Wojewódzki Zarząd Melioracji i Urządzeń Wodnych w Łodzi

I-S/6216/u-1431-15/31 / 2016

W odpowiedzi na pismo z dnia 07.01.2016 r. w sprawie uzgodnienia inwestycji polegającej na przebudowie drogi gminnej Waszkowskie-Nieczuj wraz z elementami szerokopasmowej infrastruktury teleinformatycznej, na działkach o nr ewid. 424, 425 obręb Waszkowskie, gm. Burzenin, wg lokalizacji wskazanej na załączonym rysunku p.n. „Zagospodarowanie terenu” przedmiotowej inwestycji, Wojewódzki Zarząd Melioracji i Urządzeń Wodnych w Łodzi Terenowy Inspektorat w Sieradzu informuje, że udostępnia informacje związane z realizacją w/w przedsięwzięcia w odniesieniu do urządzeń melioracji wodnych. W związku z powyższym:

Dokumentacja powyższenowa z. 1. „Gradowa”
skala 1:2000

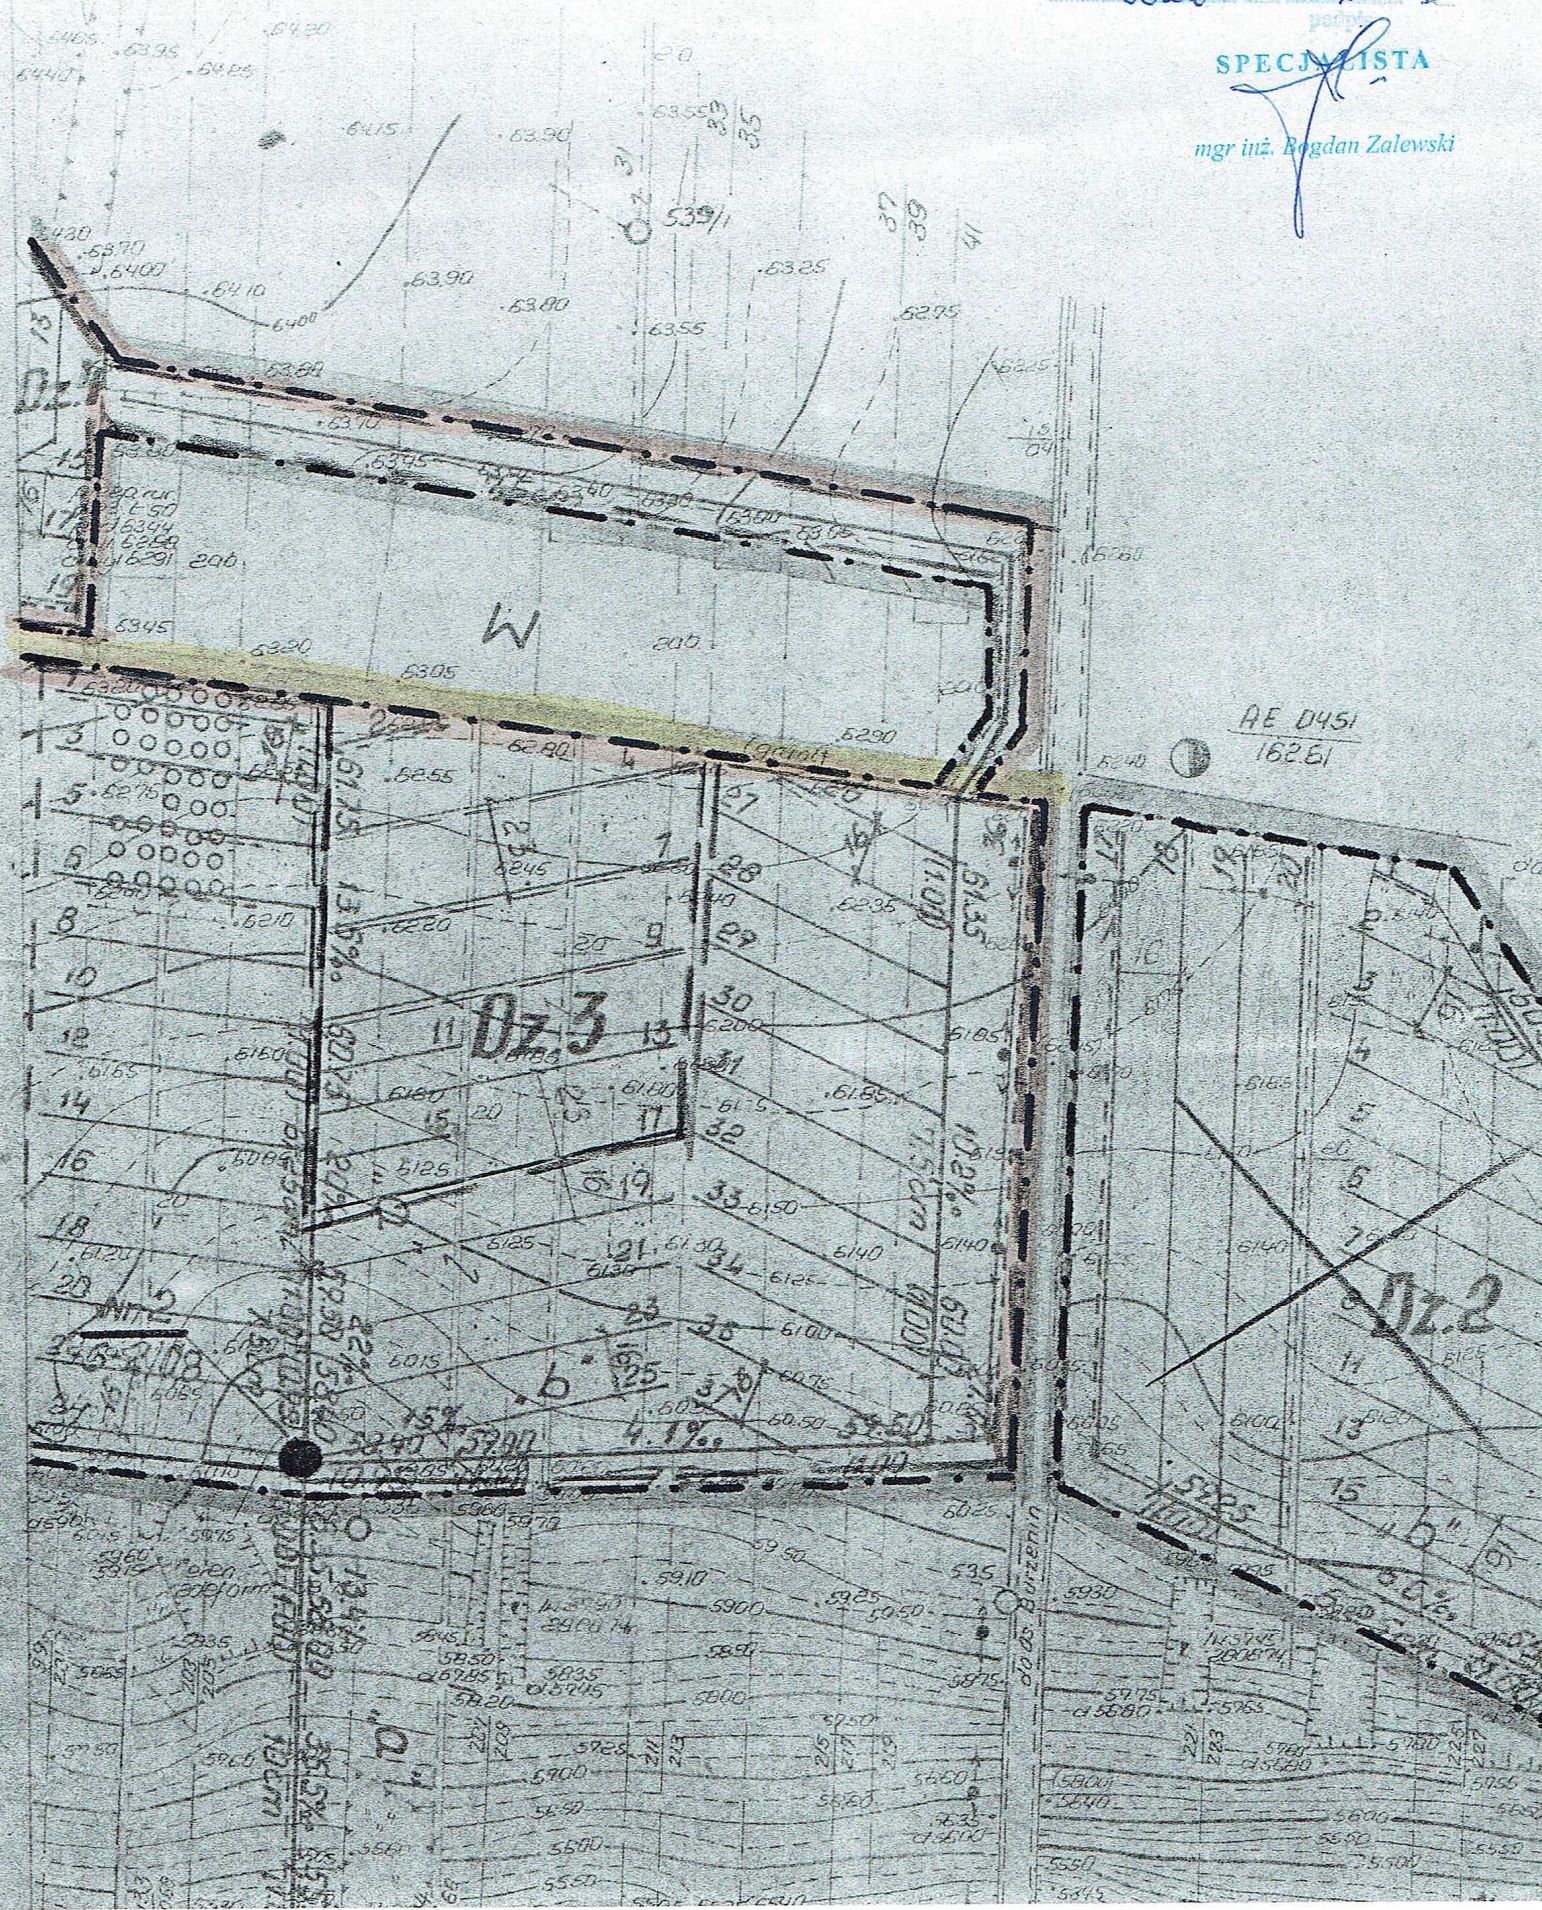
1. z porównania rysunku p.n. „Zagospodarowanie terenu” w/w inwestycji z mapą ewidencyjną m. Waszkowskie, stanowiącą załącznik do ewidencji wód, urządzeń melioracji wodnych oraz zmeliorowanych gruntów wynika, że występuje kolizja z urządzeniami melioracji wodnych szczegółowych – drenowaniem. Zakres oddziaływania urządzeń melioracyjnych wskazano na mapie ewidencyjnej (fragment - kserokopia) w skali 1:5000 m. Kol. Waszkowskie, natomiast przebieg rurociągów drenarskich na mapie syt.-wys. z dokumentacji powykonawczej z.i. „Grabówka” - (fragment - kserokopia) w skali 1:2000, rok wykonania urządzeń melioracyjnych – 1978. Ponadto nadmienia się, że przedmiotowe urządzenia nie były objęte powykonawczą inwentaryzacją geodezyjną, stąd ich lokalizacja może odbiegać od załączonych planów.

2. w przypadku stwierdzenia na przedmiotowym terenie urządzeń melioracji wodnych szczegółowych, nie występujących w w/w ewidencji, Inwestor we własnym zakresie winien zapewnić prawidłowy odpływ wód oraz rozwiązanie kolizji przedmiotowej inwestycji z tymi urządzeniami,
